湖南汨罗 2*20MWp 渔光互补光伏扶贫项目

监理工程师通知单

编号: ZHJL-ML-003

主题:设计、质量、安全

(图一)

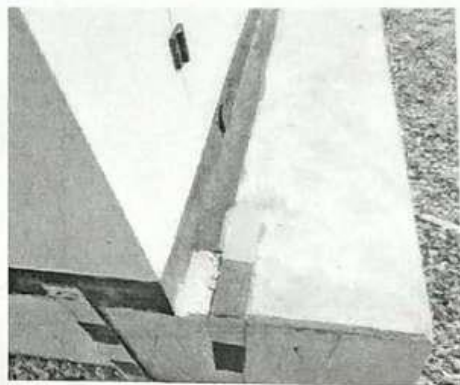
- 1、根据上电新能源公司领导要求,SVG 变压器刀闸增设围栏(图一)。
- 2、接地变箱体接地扁钢焊接不符合要求(图二)。
- 3、升压站电缆沟砼盖板部份有破损、表面毛糙,需更换(图三)。
- 4、光伏区管桩位置、标高偏差大,导致如下质量问题:支架立柱与桩冒位置偏移过大(图四)、支架主梁呈高低不平(图五)、纵向整体支架不顺直(图六)。
- 5、支架立柱与桩冒位置偏移过大的,要出处理加固方案并上报监理审核,并按方案加固。
- 6、进站集电线路尽快埋设,管桩、支架料场边上的集电线路尽快做好保护措施,否则有很大的安全隐患(图七)。
